**College van Burgemeester en Schepenen
Besluit**

**28 2017_CBS_01013 Basiliekstraat - Arkenvest - Aanbrengen zebrapaden -
Tijdelijk aanvullend politiereglement - Goedkeuring**

Hieronder vindt u een schets van wat voorzien wordt:

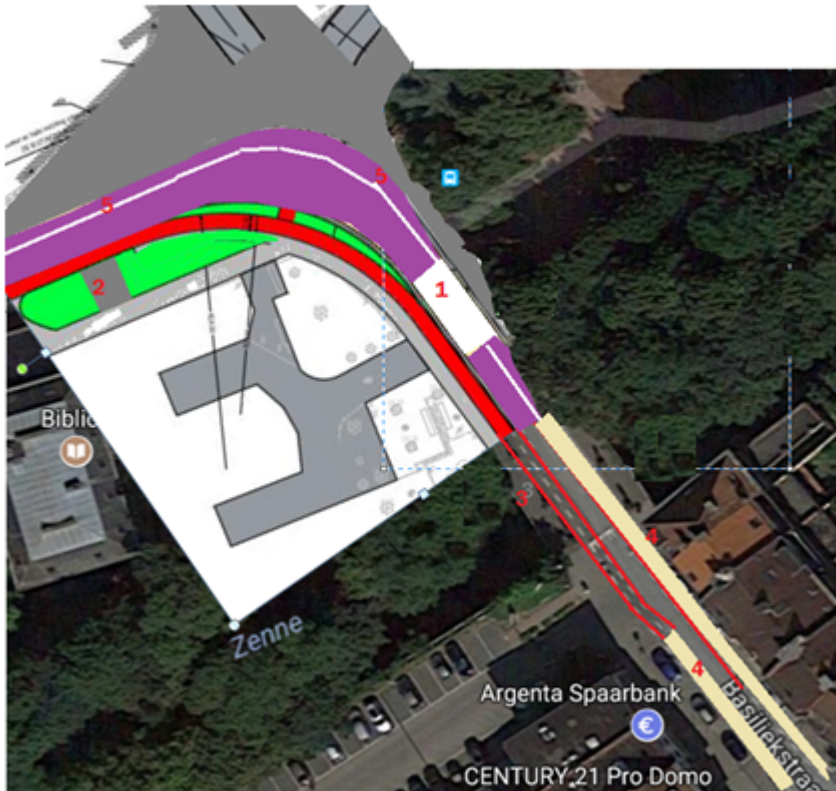
Voorstel mobiliteitsplatform: 1. Aanbrengen zebrapad die beide ingangen van het park bestrijkt: dit zal in verf moeten aangebracht worden, vanuit de dienst zijn we geen voorstander om schilderwerken uit te voeren op de uitgewassen beton, echter door de oneffenheden die zich voordoen, zal het nooit mooi en proper kunnen aangebracht worden, het zebrapad gaat van dag 1 het uitzicht hebben alsof het er al jaren ligt. Daarnaast blijven we als dienst bij het standpunt om geen zebrapaden te voorzien in een zone 30: negatief advies van de dienst.

Voorstel mobiliteitsplatform: 2. Verwijderen van wegje en vervangen door beplanting: Deze verharding werd pas vernieuwd met de aanleg van het kruispunt. Daarom is de vraag of wegnemen aangewezen is. Voor mensen die goed te been zijn kan deze nog een functie vervullen, namelijk in de relatie tussen bibliotheek en bushalte. Negatief advies van de dienst om dit te verwijderen

*Voorstel mobiliteitsplatform :3. Verlengen fietspad over huidig voetpad(kant bibliotheek).*Als het fietspad aan de overzijde rechter aangetrokken wordt, om de knik er uit te halen, dient het fietspad langer over voetpad doorgetrokken te worden ter hoogte van de bibliotheek, dit maakt dat dit ten koste gaat van het voetpad, dat hier dan maar amper een 0,8-1,0m zal zijn. Waar fietspad op straat komt zou dit fietspad overgaan in een fietssuggestiestrook.

Voorstel mobiliteitsplatform : 4. aanbrengen van fietssuggestiestrook in oker op de rijbaan (ipv fietspad) – langs de zijde van de onpare huisnummers moet de knik minder scherp gemaakt worden. zodat er een minder haakse bocht is. Er ontstaat wel een stuk ongedefinieerde zone tussen fietssuggestiestrook en voetpad, wat ook een raar uitzicht zal geven, vraag blijft hierbij hoe we die fietssuggestiestrook het beste aanduiden.

Voorstel mobiliteitsplatform 5. Op de nieuw aangelegde rijloper in beton wordt voorgesteld om de fietssuggestiestrook door te trekken. Momenteel is deze fietssuggestiestrook aangelegd/ afgebakend door verkeersnagels, deze komen los, hierbij was door de aannemer het voorstel gedaan om de nagels te vervangen door witte bollen (soort plastic die erop gebrand wordt) Aanduiding door middel van okerkleurige verf op de uitgewassen beton is alles behalve aan te raden, zie ook argumenten onder punt 1.

Politie vindt de aanleg van een zebrapad te verdedigen.

Hoewel een voetgangersoversteekplaats in een zone 30 in principe niet nodig is, is het ook niet verboden. Hier zou het dus zeker kunnen om de dominante voetgangersstroom, die er toch is tussen het voetpad langs de Basiliëkstraat en het verkeersvrije gedeelte van de Basiliëkstraat, te kanaliseren. Er zijn nog twee argumenten om hier zebrapaden te overwegen:

- Fietspad wordt dus over een kort stuk een fiets- voetpad. Nu wordt fietspad duidelijk gescheiden van voetpad. Er wordt een mogelijk conflictpunt gecreëerd tussen voetgangers die oversteken en fietsers op de as tussen Arkenvest en Parklaan en de as Parklaan – Basiliekstraat – Bospoortbrug.

- Als zebrapad gelegd wordt aan ingangen park halen we de overstekende voetgangers en manoeuvrerende fietsers uit elkaar.
 - Zebrapad op de breedte van de rode beton is niet breed genoeg, een fietspad moet minstens 3 meter breed zijn.

- Voor de weggebruikers is dit niet duidelijk. We werken systematisch aan een opsplitsing, rood is fietspad, grijs voetpad. Ook dit kruispunt werd zo uitgewerkt. Nu gaan we rood fietspad gemengd maken en dit aanduiden door pictogram voetganger toe te voegen. Tot waar geldt dit gemengd voetpad?

- Dit vereist andere signalisatie. Verkeersbord D9 versus verkeersbord D10.
- Thermoplast schuift als het nat is, wat mensen die thermoplast aanbrengen ook mogen beweren. Dit is minder een gevaar in een recht stuk dan in een bocht.

- Waar moeten de mensen die van het park naar het park willen oversteken na aanleg van het zebrapad, rekening houdend met de 30 meter regel?

Er wordt een zebrapad aangelegd in thermoplast in de bocht tussen de huidige opening voor de fietsers (rode beton) en de Basiliekstraat (linkerzijde). De opening voor de fietsers wordt richting Bospoortbrug verbreed (in grijze kleur) tot een totale breedte van minimaal 3 meter. Het zebrapad wordt aangelegd over de ganse breedte (rode en grijze afwerking, dus minimaal 3 meter). Op het beton worden een fietser en voetganger geleverd om aan te duiden dat er gemengd verkeer is. Deze maatregel zal geëvalueerd worden.

De opening in de haag op de Arkenvest dicht te maken (punt 2 op de tekening in de nota)

De fietssuggestiestrook wordt aangeduid met bollen
